监 理 通 知 单

工程名称：宿迁钛翼科技 2.35MW 分布式电站项目

编号：TYGF—0017

事由：关于施工质量相关事宜

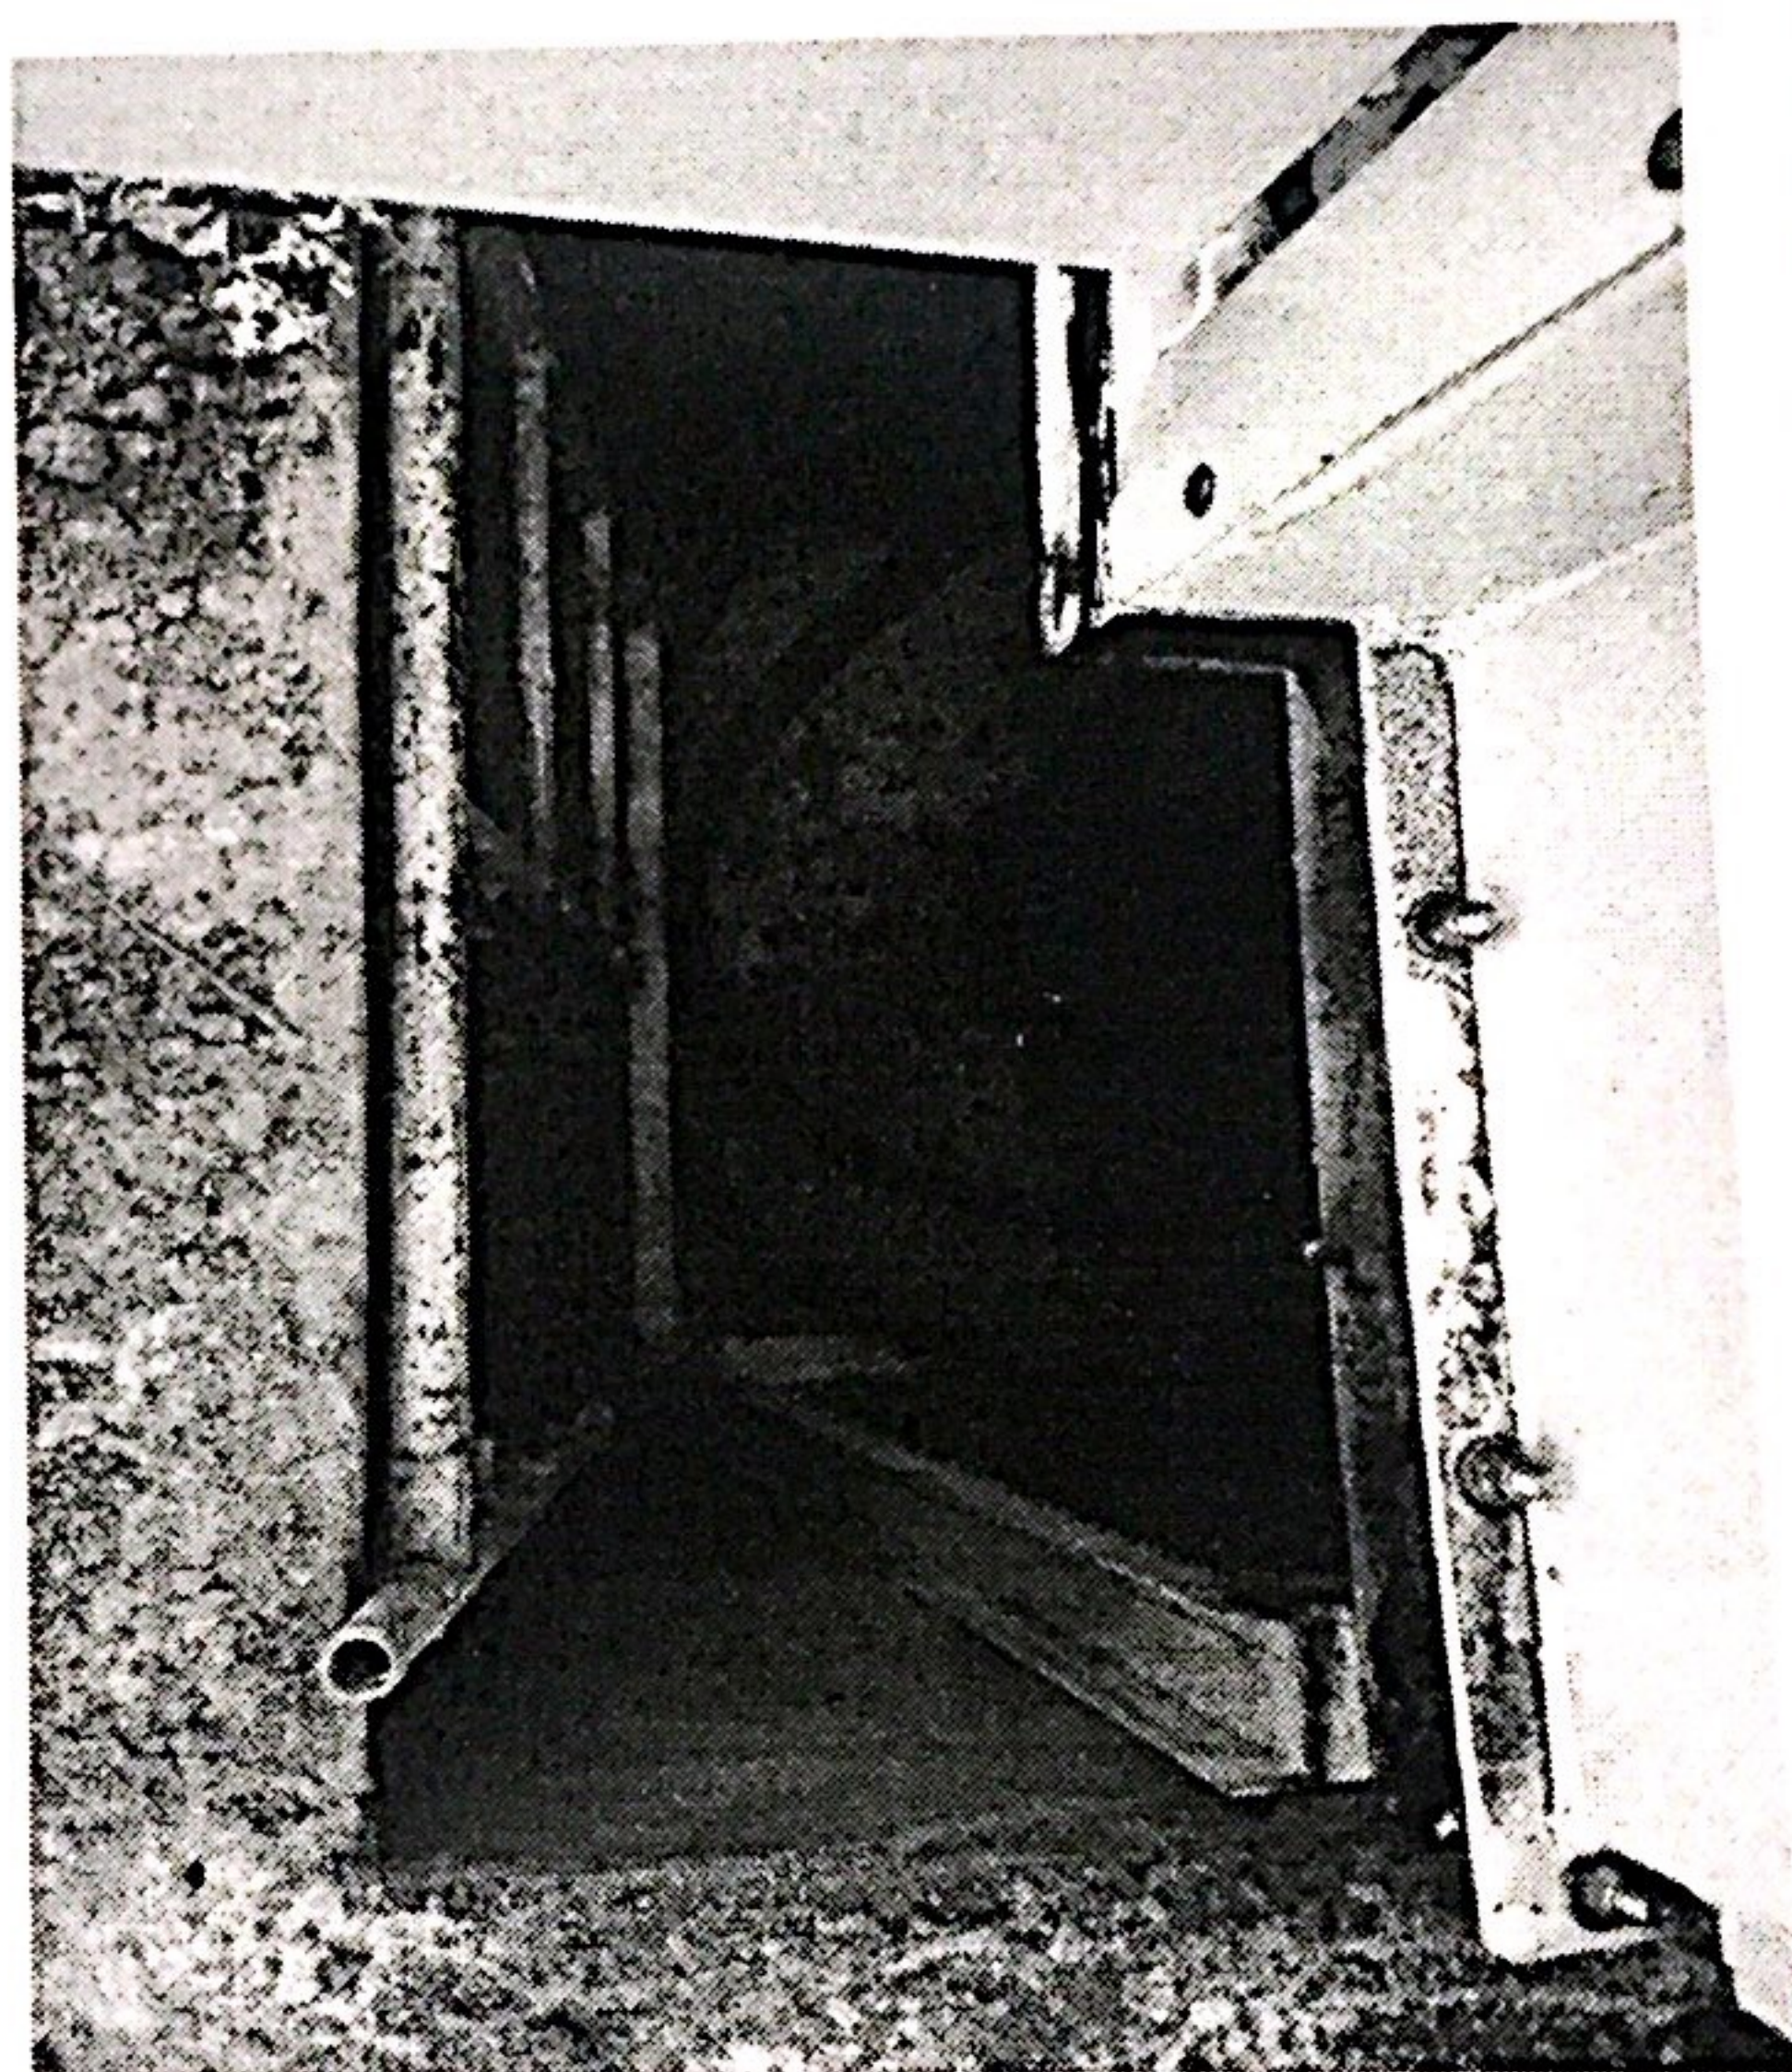
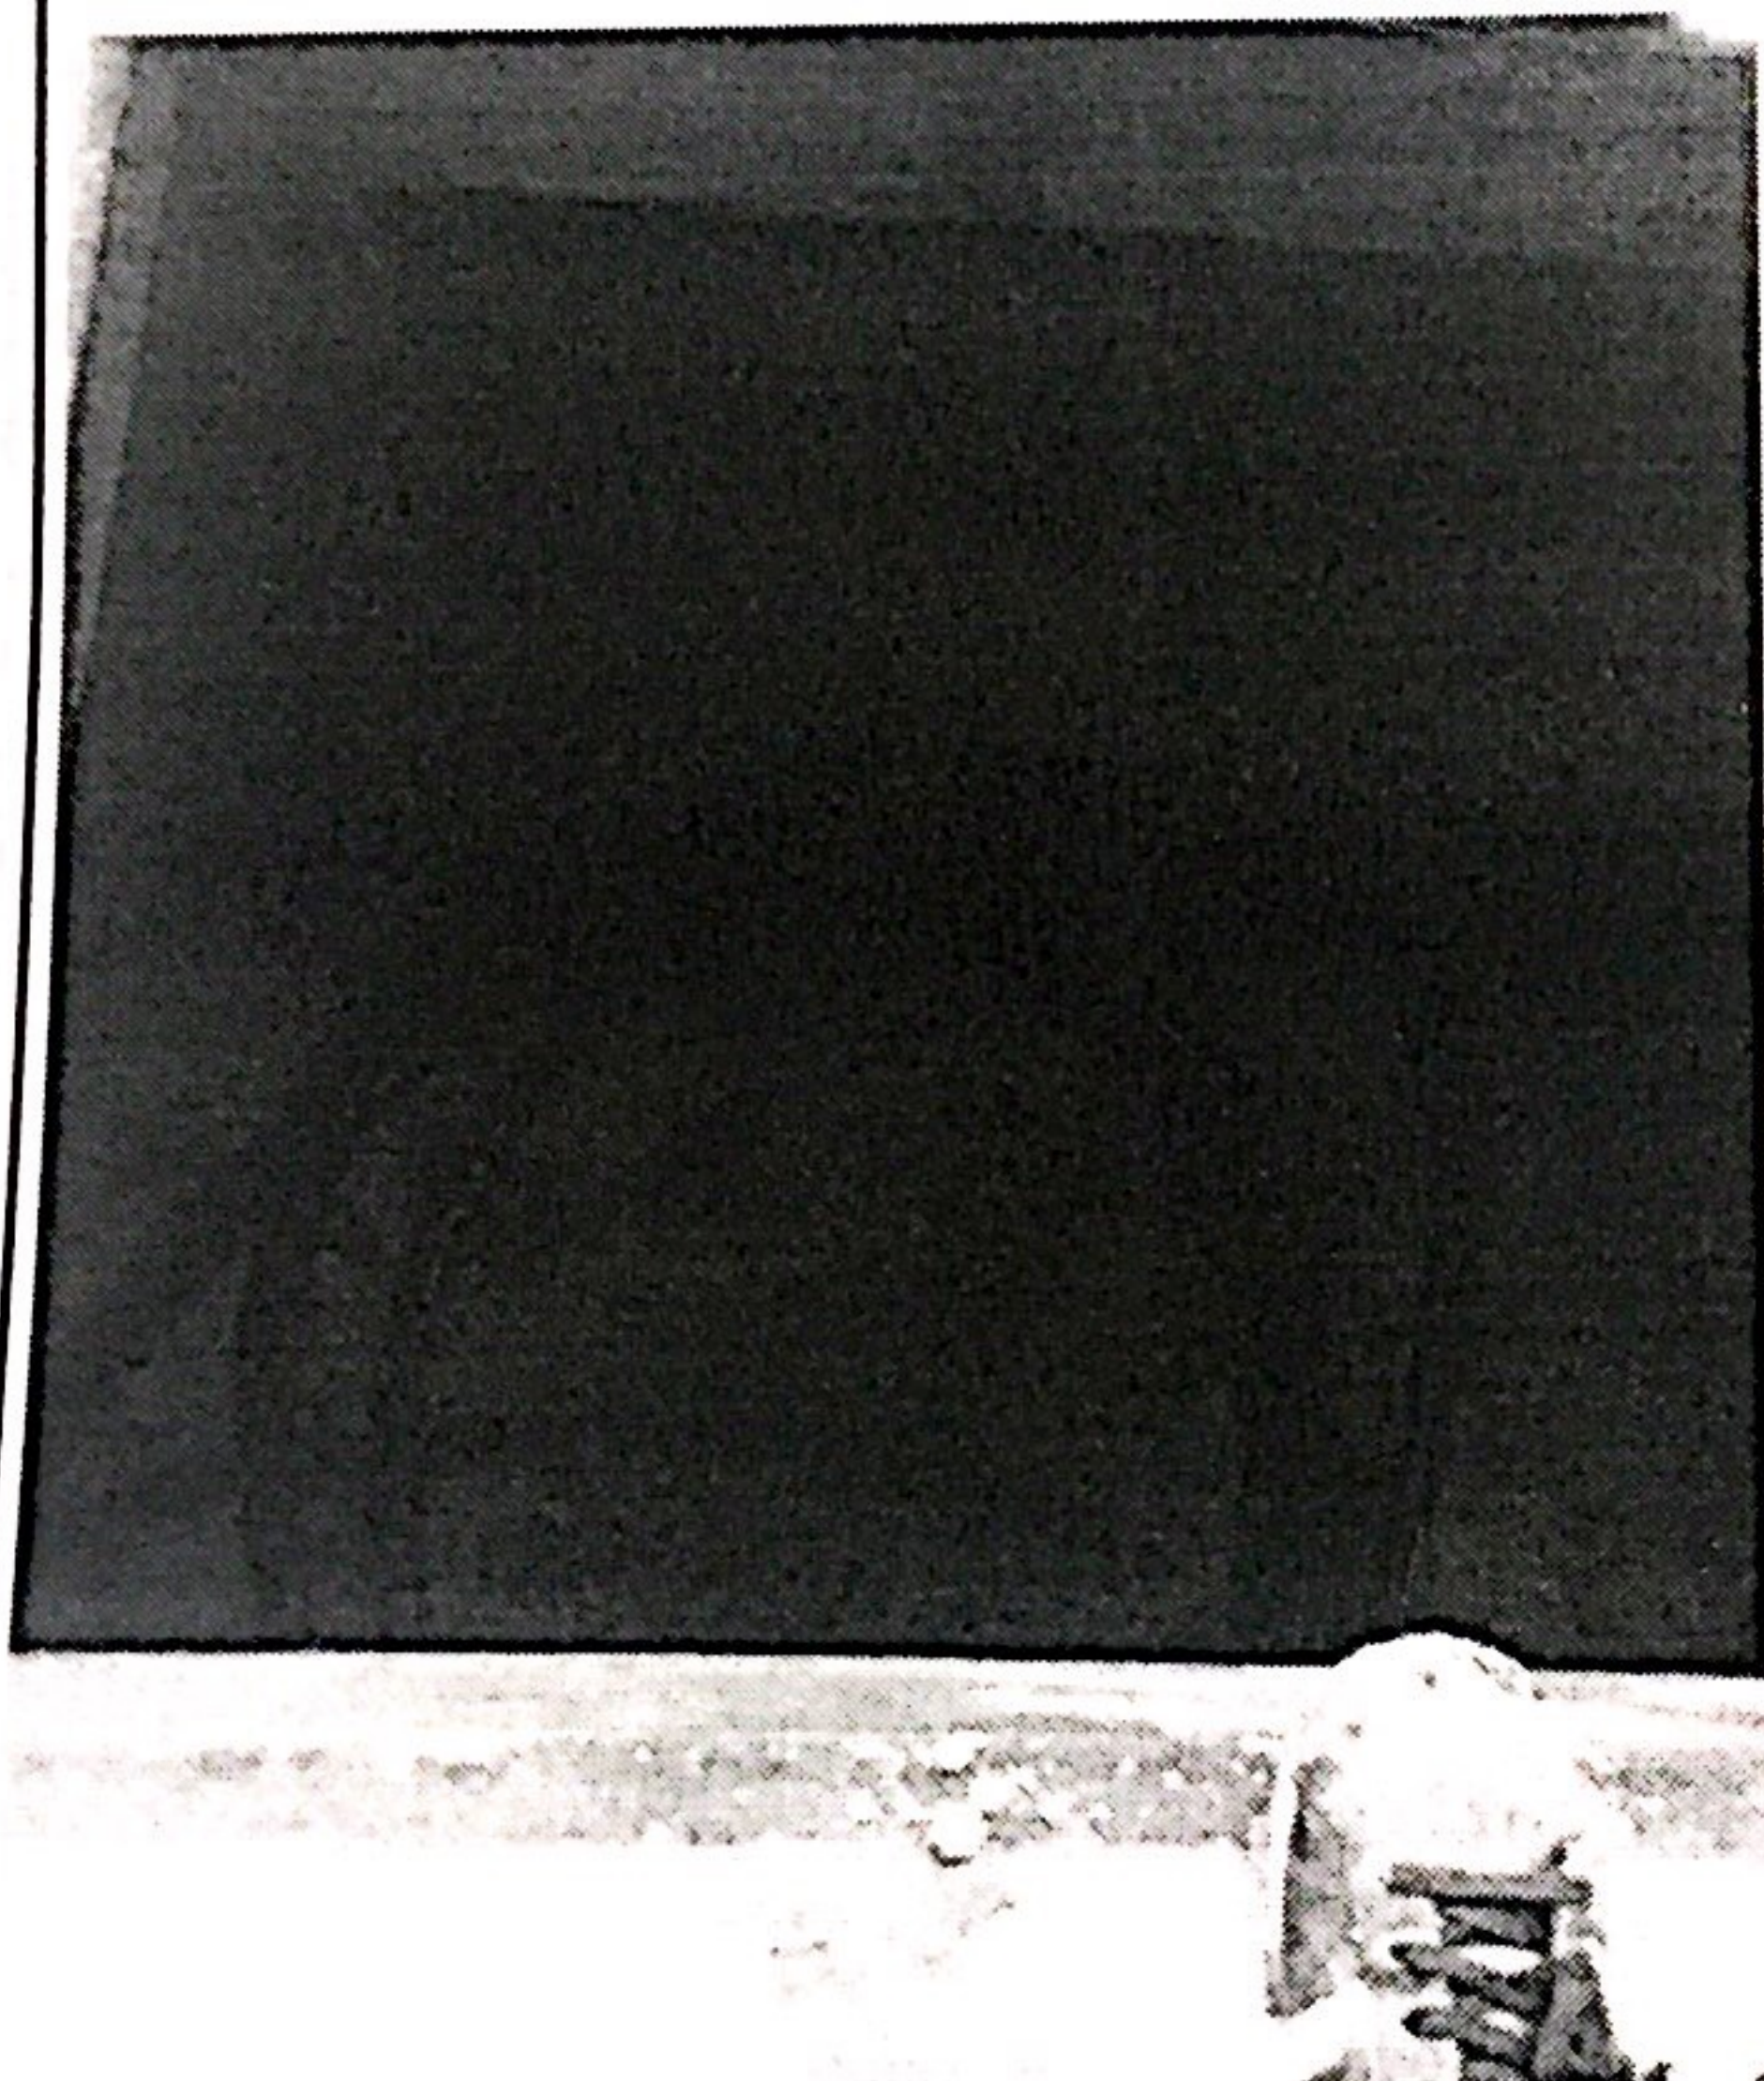
内容：经监理现场例行检查，发现 1#厂房南侧箱变基础与 2#厂房南侧箱变基础检修通道未做爬梯。

为确保施工质量和进度达到预期目标，现要求你单位立即整改。否则由此造成的一切后果，由你单位自行承担。
